## Nord-Aurdal kommune

**Sak:** 20/1096  
**JournalpostID:** 24/1330  
PlanID-3451DR276,  
K2-L12, PlanNavn-  
Gomostølen  
**ArkivID:** panorama -  
detaljregulering,  
GBNR-9002/22,  
PlanType-35  
**Saksbehandler:** Aud Berit  
Anmarkrud  
**Dato:** 01.02.2024

## Reguleringsplan for Gomostølen Panorama - Sluttbehandling

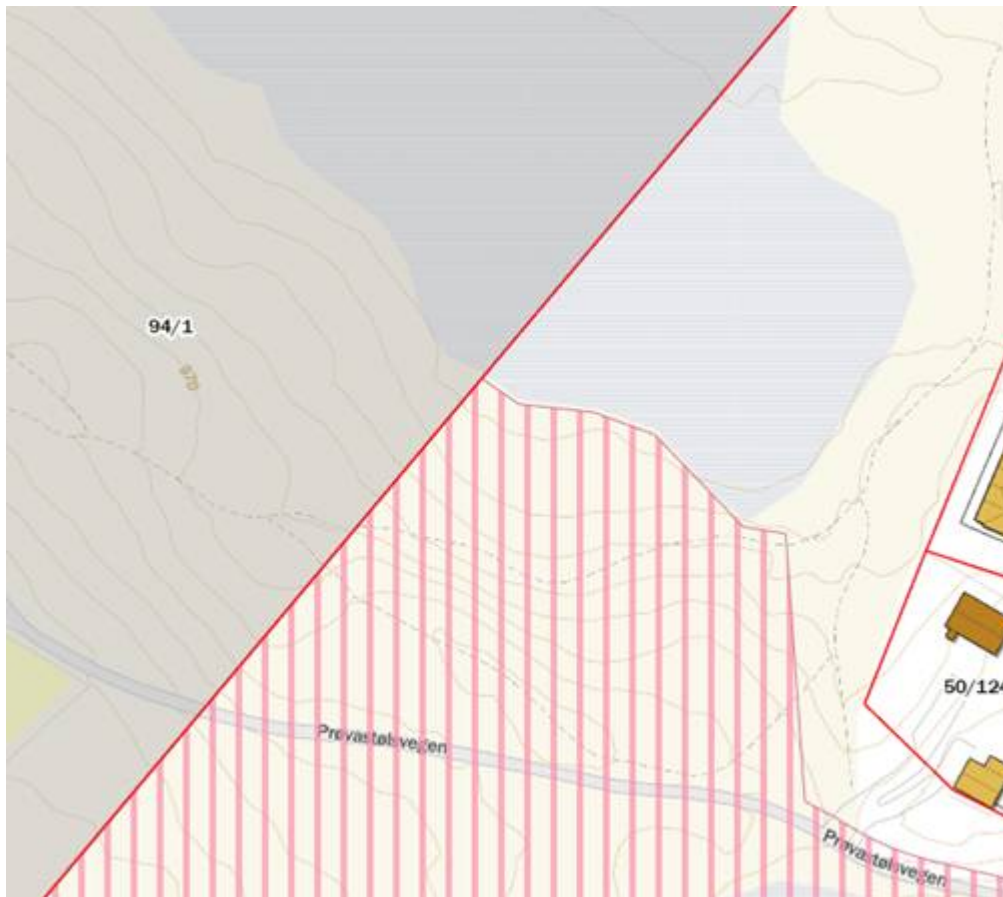
Alternativ1: Formålene FBF4-9 og BAA1 tas ut av planen.

Alternativ2: Formålene FBF4, 5, 6 og 8 og vestligste tomt i FBF7 tas vekk. BAA1 reduseres.

**Administrasjonens kommentar:** *Viser til vurderingskapittelet lenger ned i saksutredningen.*

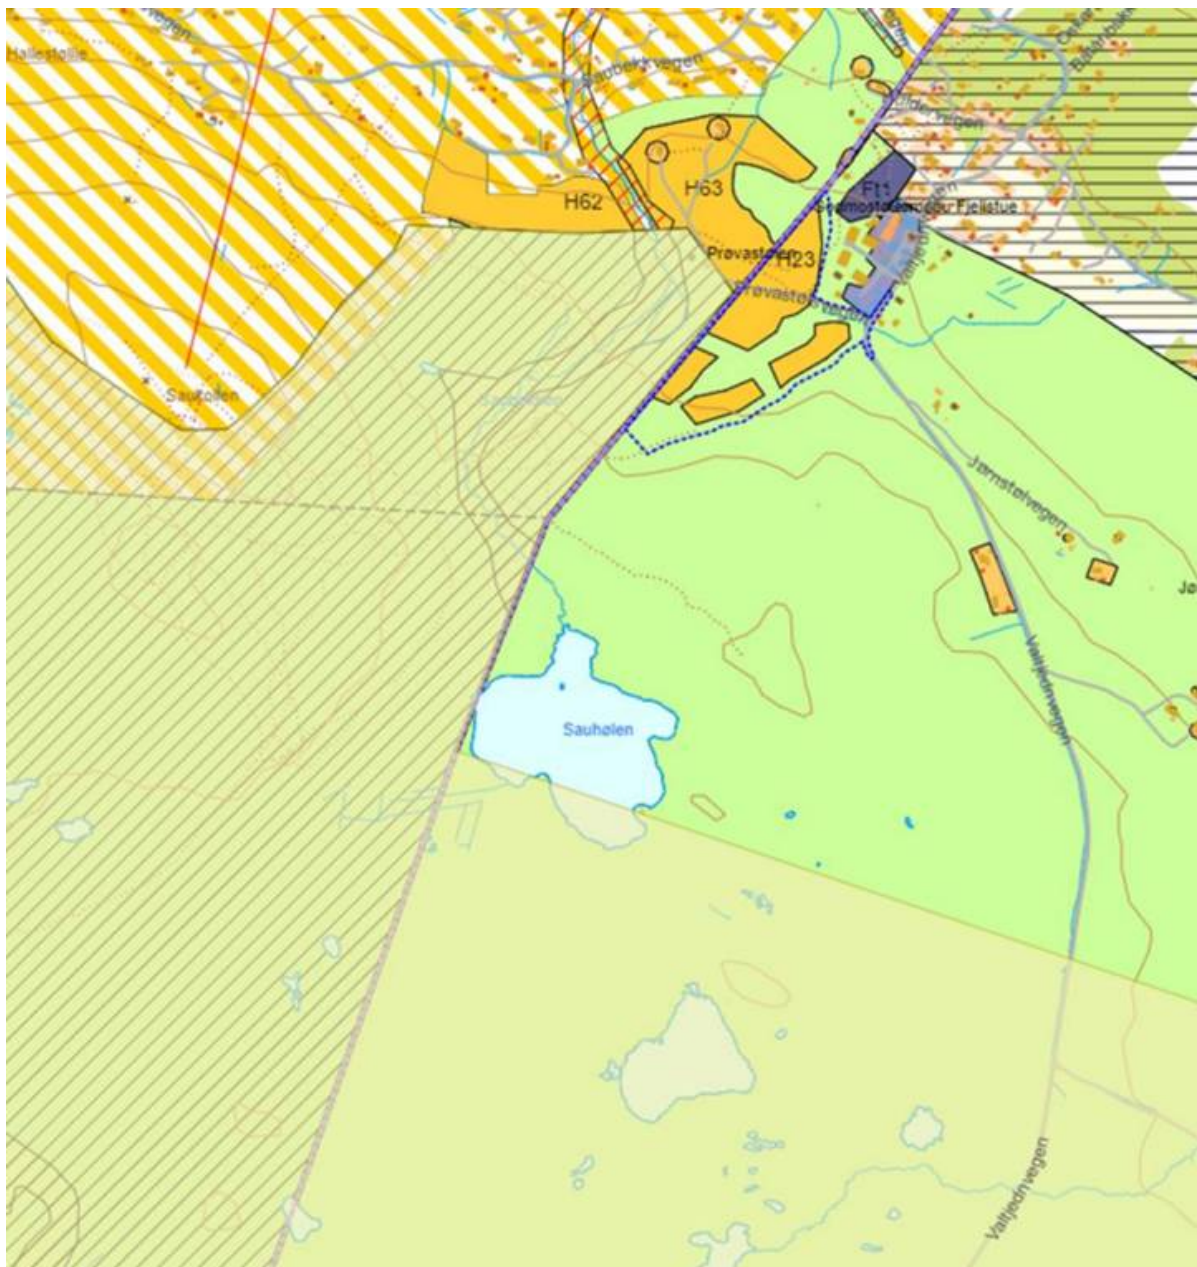
Som administrasjonen påpekte i sak 032/23, ligger planområdet grensende til Stølsvidda innenfor Vestre Slidre kommune. Grensen til Stølsvidda innenfor *Nord-Aurdal kommune* ligger ca. 600 m. sør for planavgrensningen til Gomostølen Panorama, ved Sauhølen. Avgrensningen til Stølsvidda (UKL/KULA) er definert av Innlandet fylkeskommune, Statsforvalter i Innlandet, Miljødirektoratet, Landbruksdirektoratet og Riksantikvaren. Det er altså myndigheter som har definert denne avgrensningen, og ikke kommunene selv. Den enkelte kommune skal videre forvalte sitt areal med utgangspunkt i den kunnskap som kommunen besitter. For Nord-Aurdal kommune sin del er det i dette planforslaget spesielt forhold til kulturminne, myr og naturtypen Boreal hei som er viktig å avklare og sette søkelys på, da planforslaget påvirker dette direkte. Stølsvidda ligger utenfor planavgrensningen, og er derfor et forhold som ikke blir direkte påvirket av reguleringsplanforslaget. Samtidig grenser vi til en nabokommune som også har Vaset som satsningsområde, og det er derfor viktig og hensiktsmessig å samarbeide og ha dialog om rammer rundt hytteutviklingen i disse områdene. Dette gjelder for eksempel tillatt utbyggingshøyde, skiløypetraseer, osv. At hensynssonen for Stølsvidda går helt inntil Nord-Aurdal kommune sin grense er av en annen art, som verken Nord-Aurdal eller Vestre Slidre kommune styrer over. Vestre Slidre kommune må forholde seg til sin avgrensning av Stølsvidda, på samme måte som Nord-Aurdal forholder seg til avgrensningen gitt i vår kommune. Også i Vestre Slidre ligger det utbyggingsområder i deres kommuneplan helt inntil grensen for Stølsvidda UKL.

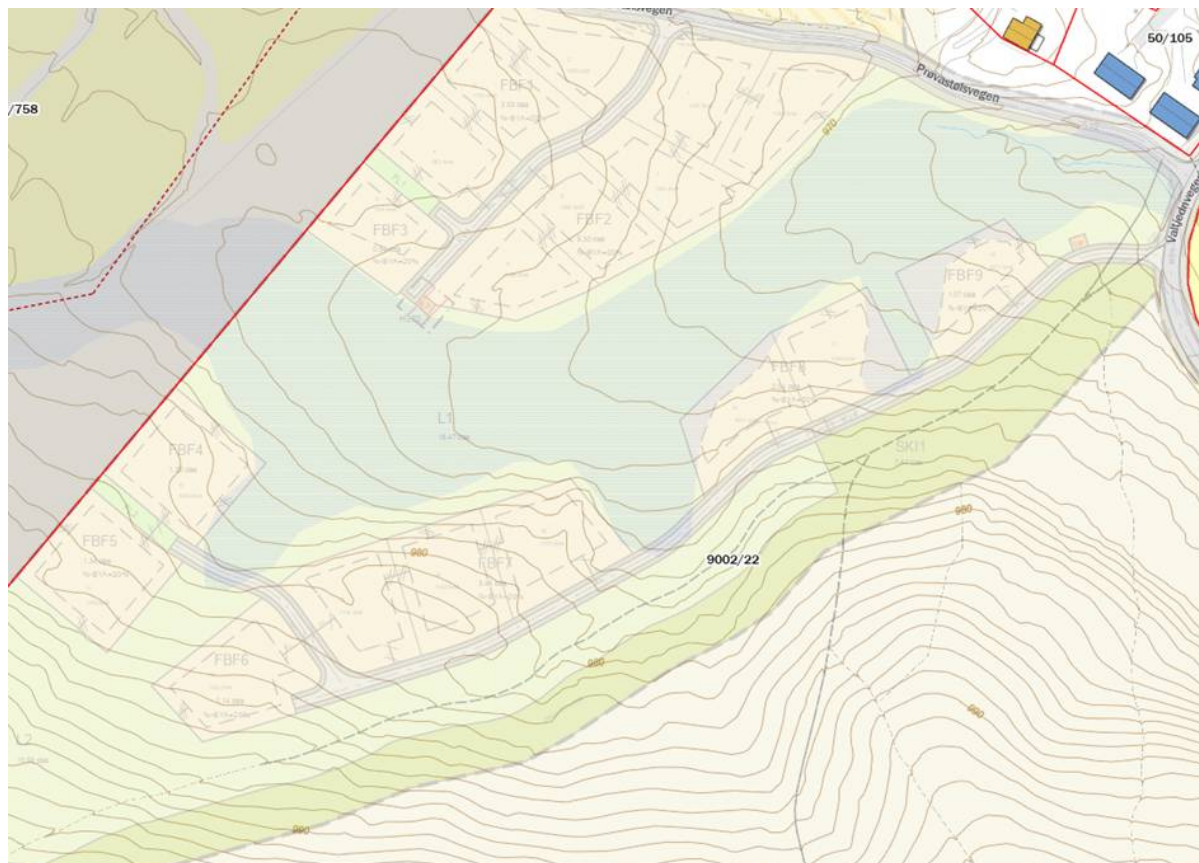
Byggeområdene FBF4 og FBF5, som utgjør hver sin tomt, ligger alene, sør-vest i planområdet. Her må man krysse over myr med veg for å komme til tomtene. Å anlegge veg

på myr trenger i og for seg ikke være så kritisk, dersom dette blir gjort på rett måte. Det som imidlertid er mer kritisk, er at infrastruktur som strøm og VA må graves ned. I tillegg må man grave nord-østover, på nordsiden av FBF7, for å kunne få til avløp med selvfall. Administrasjonen foreslår derfor at disse tomtene tas ut av planen.

Byggeområdet FBF6, som utgjør en tomt, ligger med om lag 30% av tomtearealet utenfor avsatt areal i kommuneplanens arealdel. Denne tomten er også den som ligger høyest i terrenget. På bakgrunn av dette, foreslår administrasjonen å ta ut denne tomten.

Også byggeområdet FBF7, som består av tre tomter, blir liggende som en «satellitt» et godt stykke i terrenget ovenfor de resterende tomtene. Tomtene ligger relativt eksponert til oppe på en liten høyde. Disse tomtene berører også i større grad skiløypa enn de som ligger lenger ned, ettersom terrenget starter å få større sidehelling her. Adkomsten vil også berøre utkanten av myra. På bakgrunn av dette, foreslår administrasjonen å ta ut disse tre tomtene fra planforslaget.

1. Byggeområdene FBF4 og FBF5 tas ut av plankartet, sammen med adkomstvegen til disse og formålsområde FL2. Arealet erstattes med LNFR-formål.
2. Byggeområdet FBF6 tas ut av plankartet, sammen med adkomstvegen til denne. Arealet erstattes med LNFR-formål.
3. Byggeområdet FBF7 tas ut av plankartet, sammen med adkomstvegen. Adkomstvegen avsluttes ved FBF8. Arealet erstattes med LNFR-formål.
4. Planbestemmelsene knyttet til de tomtene som tas ut av plankartet, fjernes.
